よみがえれ長良川実行委員会

2024 年 9 月 12 日に当実行委員会が提出しました「木曽川水系連絡導水路事業に係る公開質問状」に対し、貴局より同年 10 月 30 日、回答（以下「10/30 回答」という）を受け取りました。

10/30 回答に対し、回答されていない事項や回答に疑問がありましたので「再質問」を行います。また、基準流量設定の歴史経緯等についての認識の疑問がありますので「コメント」も提示します。

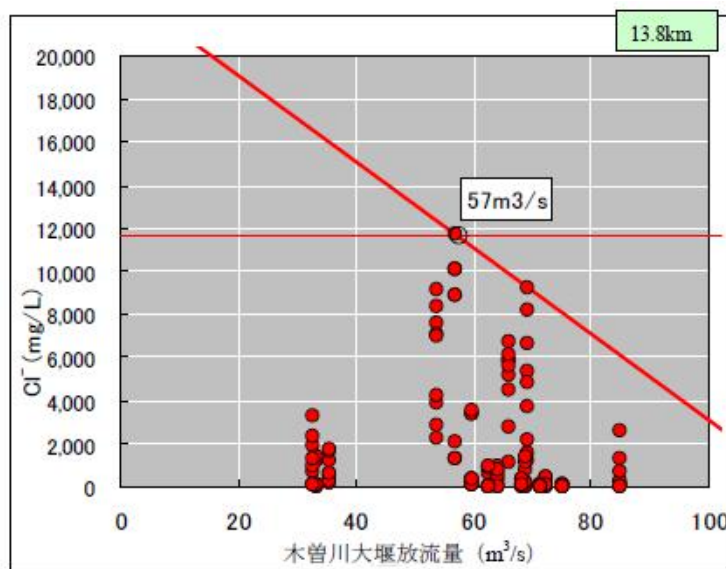
「ヤマトシジミの生息に悪影響を及ぼさないと考えられる塩化物イオン濃度を満足できている」というのは、水を補給する（流量を増加させる）ことで、塩化物イオン濃度を一定の数値より低減させれば良い、という考え方を回答されましたが

①その数値は、右のグラフで表される資料（木曽川水系河川整備基本方針策定時の説明資料ヤマトシジミの生息環境として必要と思われる流量）を基にしていると推察されます。

河川整備計画策定に当たって議論されていた木曽川水系流域委員会において、シジミの研究の第一人者である関口委員からは、「木曽川大堰下流のヤマトシジミに関する資料には、まったく科学性がないグラフが使われている。専門家としてこんなものを認めた、などとは言われたくない」と強い発言があった。このとき事務局(中部地整)は、「成戸地点の維持流量には、舟運も含めた歴史的経緯がありますから」と、

このグラフへの言及を避け、関口委員は「歴史的経過ということなら仕方ない。議事録にもきちんとそう記録してほしい」と引き下がった。今回の中部地整の「回答」は、「木曽川大堰下流のヤマトシジミに関する資料には、まったく科学性がないグラフが使われている。」という専門家の指摘を無視するものではないですか。
